Tillæg 21 til Herning Kommunes spildevandsplan 2015–2025 for Kibæk

Baggrund for tillægget

Tillæggets indhold

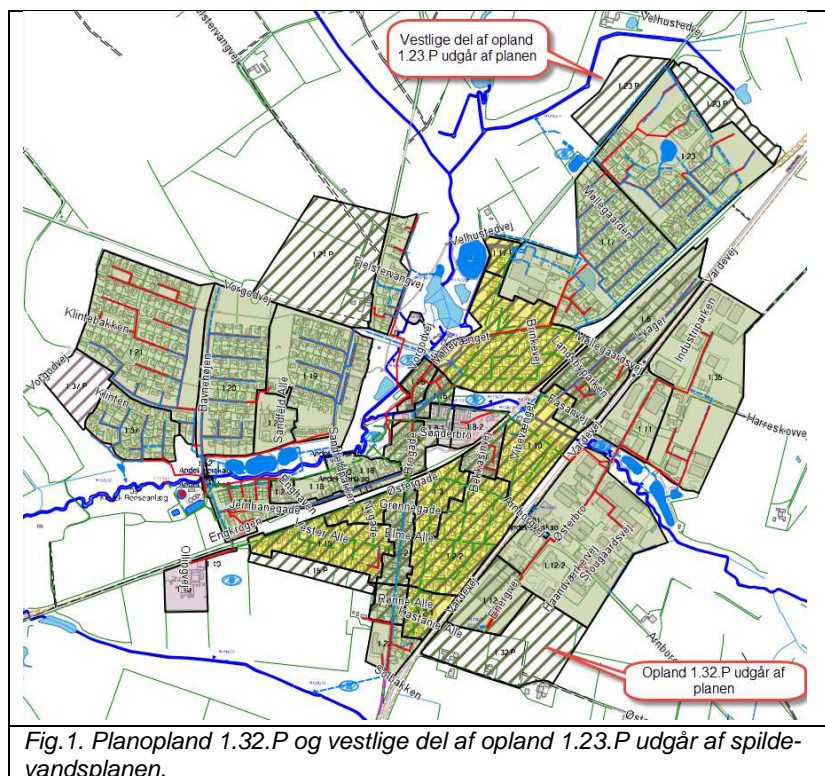
For at bringe spildevandsplanen i overensstemmelse med kommuneplanen, udgår planopland 1.32.P og vestlige del af opland 1.23.P af planen. Se fig. 1.

Fig 2. Plan for etablering af regnvandsbassin til neddrøsling af regnvand fra planopland 1.24.P og for etablering af rør bassin til neddrøsling af regnvand fra en del af Aavænget inden udløb til recipient.

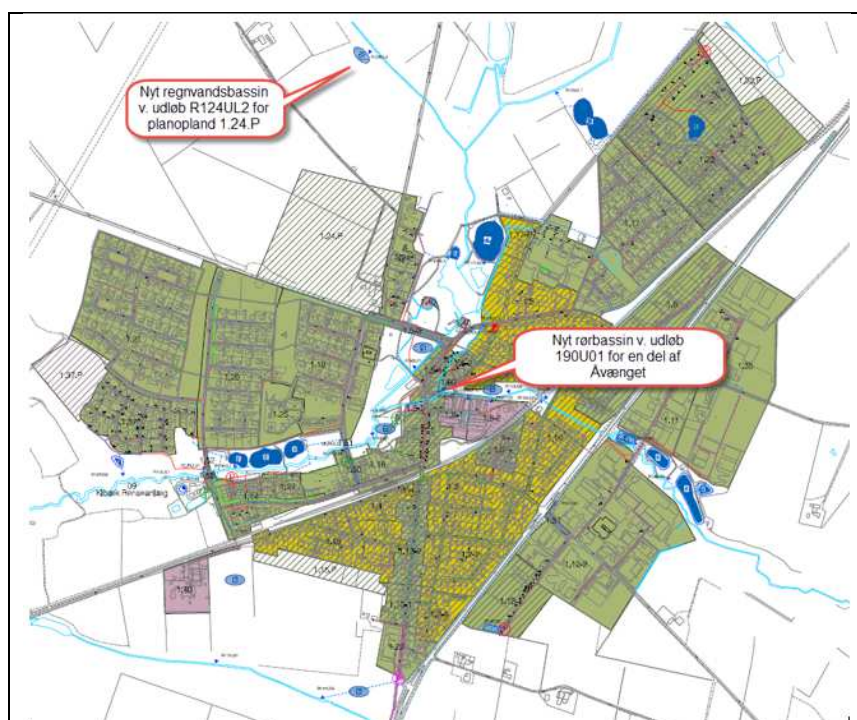
Tillægget indeholder endvidere en plan for etablering af bassin til neddrøsning af regnvand fra planopland 1.24.P og for etablering af rørbassin til neddrøsning af regnvand fra en del af Aavænget inden udløb til recipient. Se fig. 2.
